METROPOLIAN MYLLYPURON KAMPUS**TALOTEKNISTEN TÖIDEN URAKKA / SIVU-URAKKA**

Hanke 8077006

Taloteknisten töiden urakan lisäkirje nro 2

Päätelaite T5 Esim. LVI-piirustus nro L30100, 1. kerros, tila D1505, Kirjasto? Alla tasopiirustuksen osa tilasta D1505.

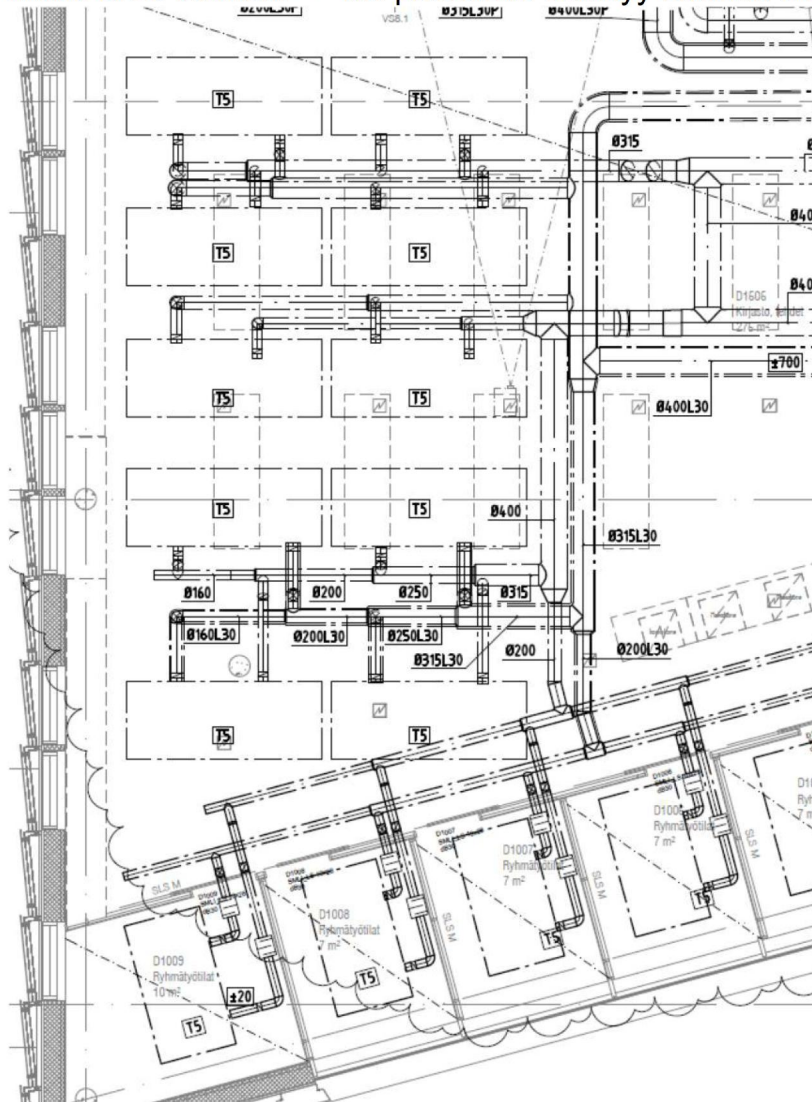
- Mikä on tulo- ja poistoilmalaitteen tyyppi? Koodiksi on merkitty T5, mutta ei se täsmää. => ko. päätelaite esiintyy useissa tiloissa.

Päivitetyt suunnitelmat toimitetaan tämän lisäkirjeen yhteydessä. Ks. myös kohta 1.
